「外構部の木質化対策支援事業」添付図面作成のためのチェックシート

木 堀 図 面 (1)

修正が必要な配置図・平面図

利用者番号 v1001 工事件名 ○○様邸木堀工事

配置図・平面図 S=1/100

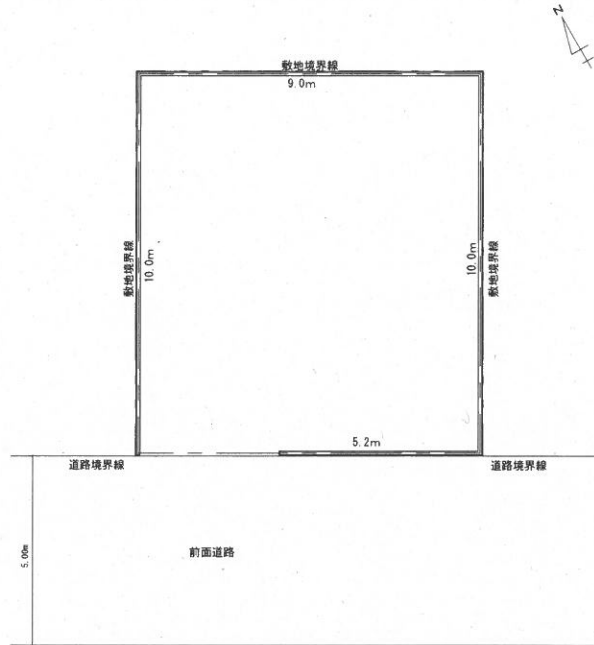
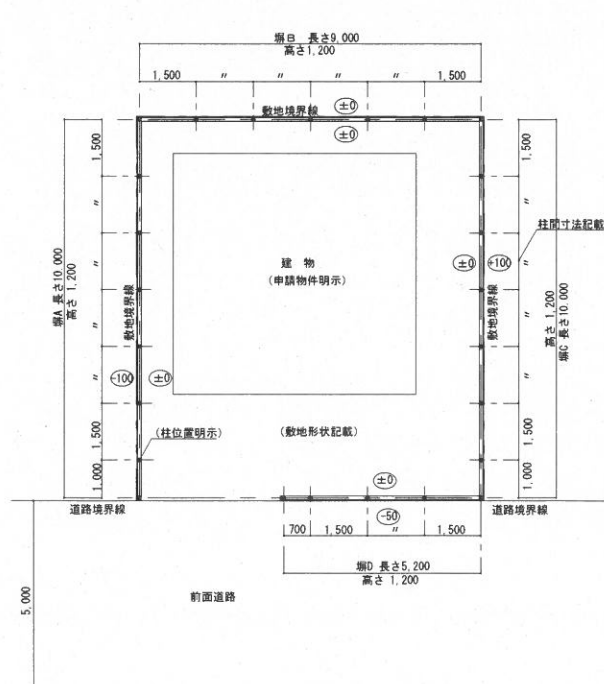
- ①建物の形状が記載されていない。(公募第5条対象となる施設にあたる)
- ②支柱位置が明示されていない。(公募第5条の材積と関係する)
- ③柱間隔の寸法線と柱本数が記載されていない。(同上)
- ④地盤面よりの高さの記載がない。(立面図、断面図との整合性)
- ⑤総延長の記載がない。(公募第5条のmあたりの材積と関係する)
- ⑥隣地との高低差の記載がない。(木堀の基礎の安全性の確認)

○幅A～Dの総長=10,000+9,000+10,000+5,200=34,200 (全長の記載)
柱本数: 25本

修正が必要な立面図・断面図

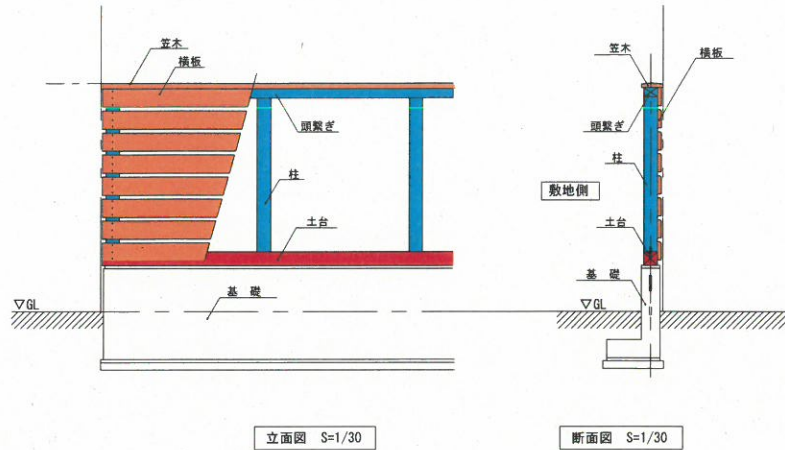
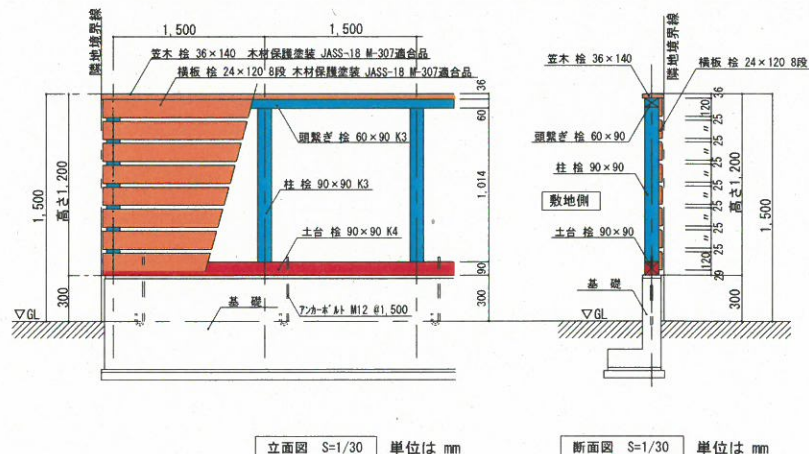
- ① 柱間隔の寸法線の記載がない
- ② 地盤面 (GL+) より笠木天端までの木塀の高さの記載がない
- ③ 地盤面より基礎の高さ+木部の寸法の記載がない
- ④ 木塀の材種、部材寸法の記載がない
- ⑤ 基礎の種類 (PC造・RC造・CB造) と木部の緊結 (アンカーボルト等) の図示がない
- ⑥ 木材の耐久性処理方法 (公募要領 別紙) の凡例と色付けがない
 - (1) 地盤又は基礎に接する部分・・・K4、K4相当の注入処理したもの、AQ1種認証材
 - (2) 強度保持上重要な部位 (土台がある場合の支柱、縦板を受ける胴縁等)・・・K3、K3相当の注入処理したもの、AQ2種認証材
 - (3) 強度負荷の少ない部位 (目隠し等の板材)・・・木材保護塗料 (JASS18M-307適合品等)、AQ認証された屋外製品部材

※木塀の木部の高さH=1,800以上には、斜材を取り付けた方が望ましい

- K4またはAQ1種認証材 (土台下にパッキン材を使用する場合も同じ)
- K3またはAQ2種認証材以上
- 木材保護塗料 JASS18-M307適合品 (K3またはAQ2種認証材に以上も可)

平面図 (床伏図) S=1/30

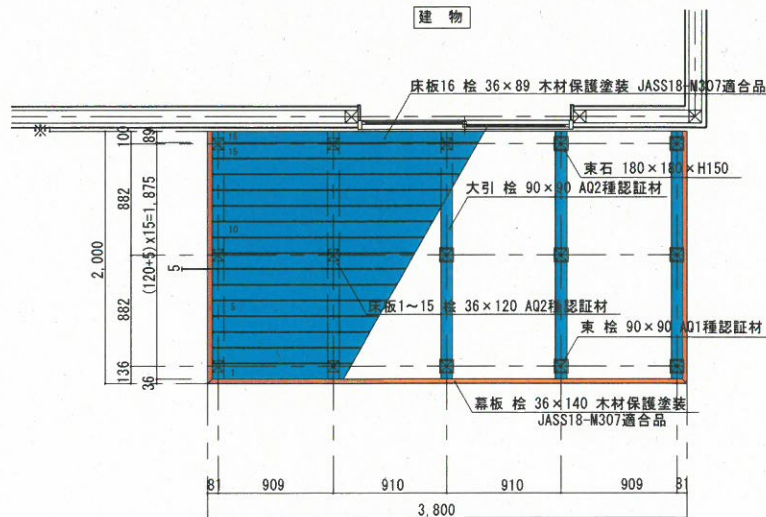
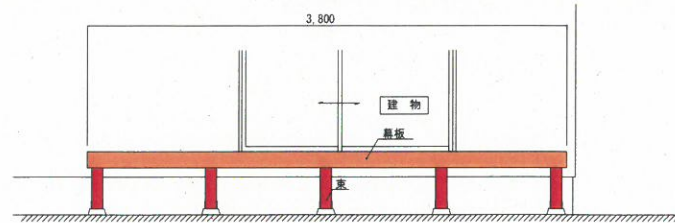
- ①東石、大引の位置及び間隔の寸法記載をしてください (材積が拾えません)
- ②デッキ材全ての材種、部材名部材寸法の記載をしてください (同上)
- ③各部材の長さの記載をしてください (同上)
- ④木材の耐久性処理方法 (公募要領 別紙) の凡例と色付けの記載をしてください
- (1) 地際又は基礎に接する部分 (束等)・・・K4、K4相当の注入処理したもの、AQ1種認証材
- (2) 強度保持上重要な部位 (大引・床板等)・・・K3、K3相当の注入処理したもの、AQ2種認証材
- (3) 強度負荷の少ない部位 (幕板等)・・・木材保護塗料 (JASS18M-307適合品等)、AQ認証された屋外製品部材

※デッキ部分は建物と一体としないこと。

- K4またはAQ1種認証材
- K3またはAQ2種認証材以上
- 木材保護塗装 JASS18-M307適合品

修正が必要な立面図・断面図

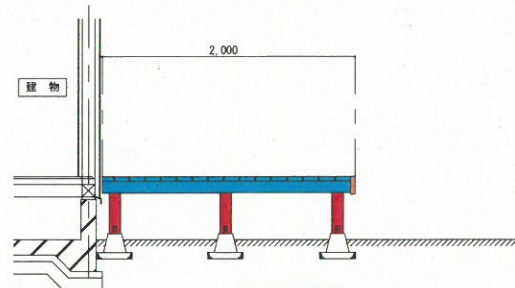
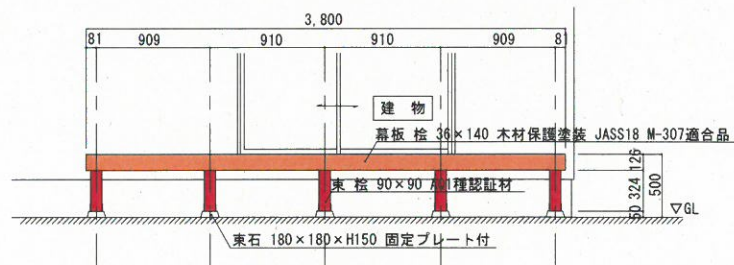
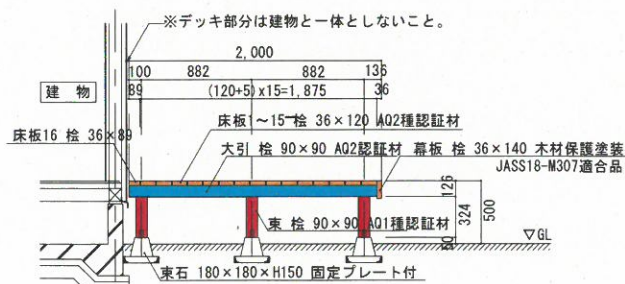
- ①束石、大引の位置及び間隔の寸法記載をしてください（材積が拾えません）
- ②デッキ材全ての材種、部材名部材寸法の記載をしてください（同上）
- ③各部材の長さの記載をしてください（同上）
- ④木材の耐久性処理方法（公募要領 別紙）の凡例と色付けの記載をしてください
 - (1)地隙又は基礎に接する部分（束等）・・・K4、K4相当の注入処理したもの、AQ1種認証材
 - (2)強度保持上重要な部位（大引・床板等）・・・K3、K3相当の注入処理したもの、AQ2種認証材
 - (3)強度負荷の少ない部位（幕板等）・・・木材保護塗装（JASS18M-307適合品等）、AQ認証された屋外製品部材

- K4またはAQ1種認証材
- K3またはAQ2種認証材以上
- 木材保護塗装 JASS18-M307適合品
